Mission régionale d'autorité environnementale

**Avis sur le projet d'exploitation
des parcs éoliens de Montiers ouest et
de Vallée de Saudron à Montiers-sur-Saulx
portés par les sociétés LOCOGEN et GARBI EOL**

N° réception portail : 004254/AP, 004566/AP et 004633/AP

Nom des pétitionnaires	SAS Parc éolien de Montiers ouest et SAS Parc éolien de Vallée de Saudron, filiales des sociétés LOCOGEN et GARBI EOL
Commune	Montiers-sur-Saulx
Département	Meuse
Objet de la demande	Demande d'autorisation environnementale de construire et d'exploiter 2 parcs éoliens de respectivement 6 et 4 aérogénérateurs et 2 et 1 postes de livraison.
Date de saisine de l'Autorité environnementale	28/07/2025

Figure 1: position du projet (éoliennes en jaune et parc n°1) entre les pôles éoliens existants

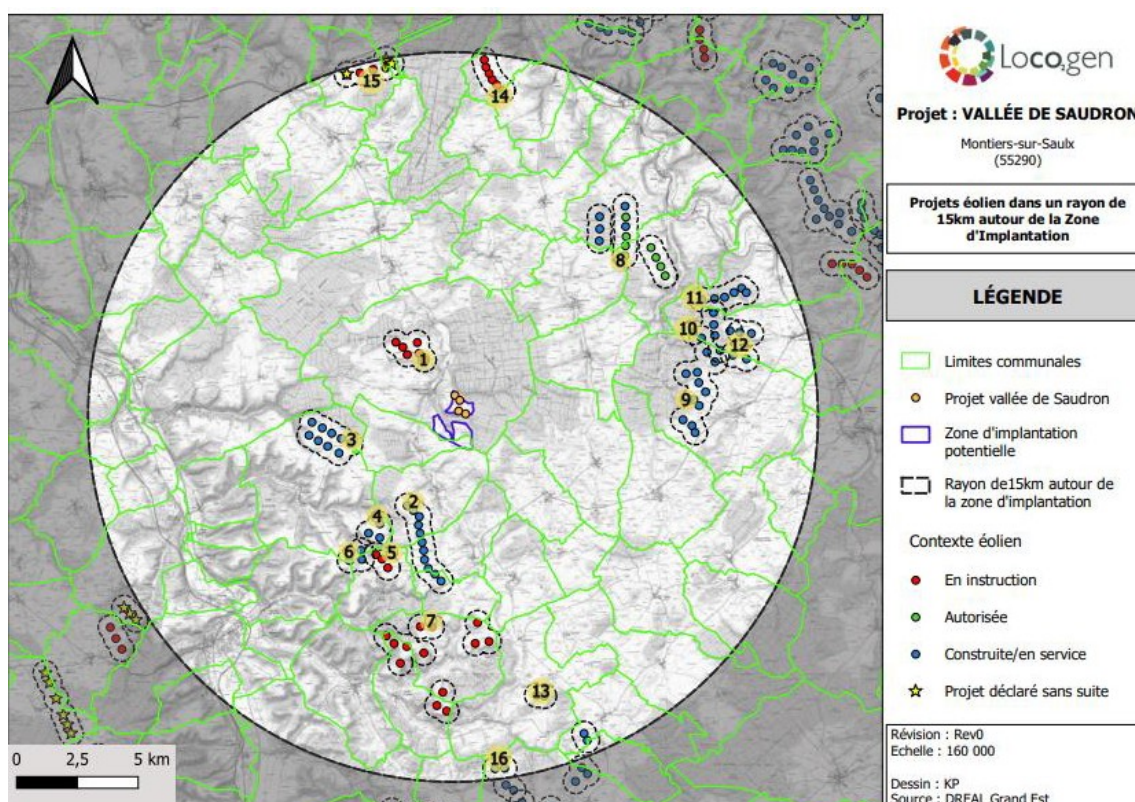
Le projet s'insère dans un environnement proche très peu marqué par le développement de l'éolien. Les parcs les plus proches sont à environ 4 km du projet vers le sud-ouest et à environ 8 km vers le nord. L'Ae s'est interrogée sur une avancée du front des éoliennes depuis ces pôles existants vers le projet, ce qui pourrait alors constituer une concentration majeure d'éoliennes difficilement acceptable.

L'Ae réitère sa recommandation aux services de l'État, formulée en liminaire, de mener, en lien avec les collectivités locales, une étude de l'impact des grands pôles éoliens sur les oiseaux. Elle recommande de promouvoir l'information sur les modifications des couloirs de migration du fait de la densification de ces pôles et sur le retour d'expérience sur la fonctionnalité et l'efficacité des mesures mises en place par les projets existants, et d'en tenir compte pour la définition des zones favorables au développement de l'éolien dans le Grand Est.

Figure 2: Visibilité théorique (gauche) et réelle (droite) depuis les aires d'études pour le parc de vallée de Saudron

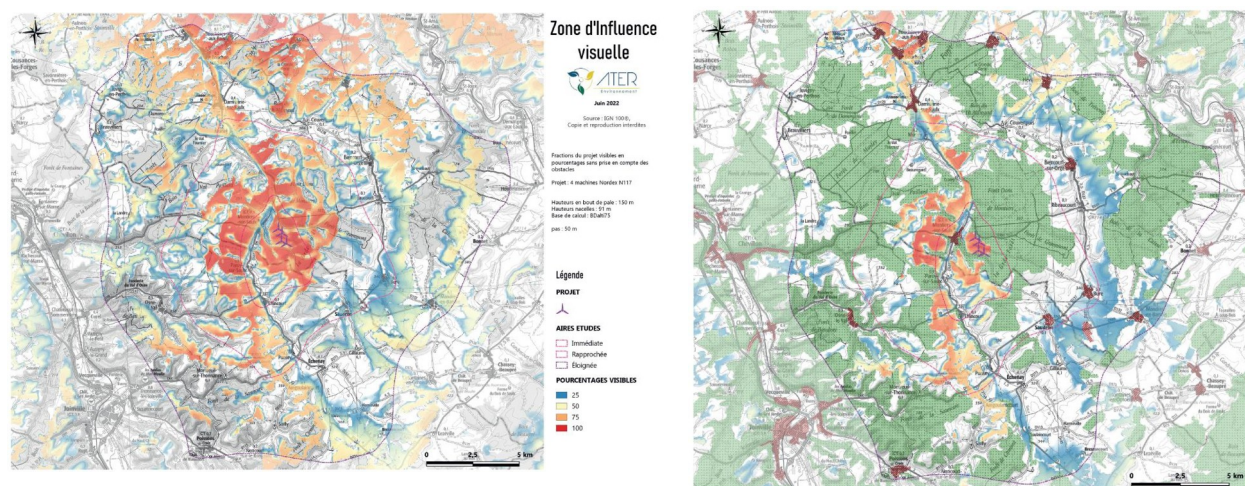
Compte tenu du relief, la visibilité réelle des projets depuis les communes les plus proches est plus faible que la visibilité théorique.

La visibilité du projet ne devrait pas être étudiée séparément pour le parc de la vallée de Saudron et pour le parc Montiers ouest, pour une appréhension d'ensemble de la visibilité du projet pour les habitants du secteur.

Figure 3: photomontage de visibilité des parcs de Vallée de Saudron (violet) et de Montiers ouest (jaune orangé, en plan proche) depuis l'ouest de la commune de Montiers

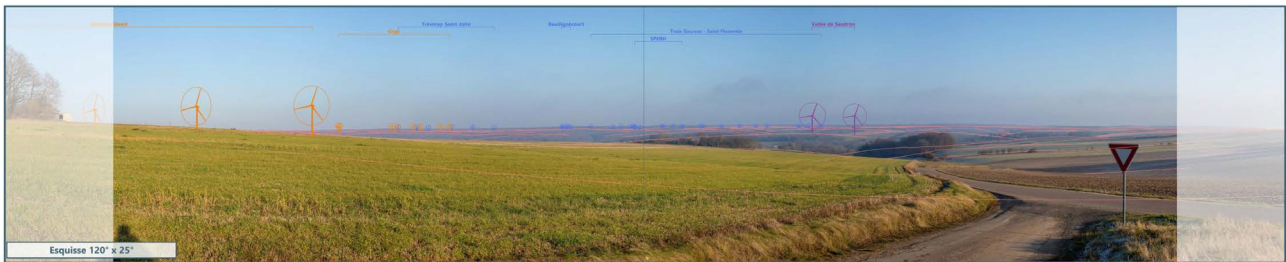
Il apparaît dès lors à l'Ae que l'effet d'encerclement pour ces communes est renforcé par le projet. La commune de Montiers-sur-Saulx est la plus impactée et ne dispose, avec le projet, que d'un angle de respiration de 61°.

- certains photomontages mentionnent un parc éolien Montiers Est non identifié dans les autres pièces du dossier ;
- les calculs des espaces de respiration résiduelle diffèrent pour certaines communes entre le dossier du parc de Montiers Ouest et celui de Vallée de Saudron alors que les 2 parcs sont pris en compte, selon chacun des compléments à l'étude paysagère.

L'Ae recommande aux pétitionnaires de reprendre l'étude des impacts paysagers du projet en incluant le parc de Montiers Est et en s'assurant de la cohérence des informations entre les études et compléments aux études.
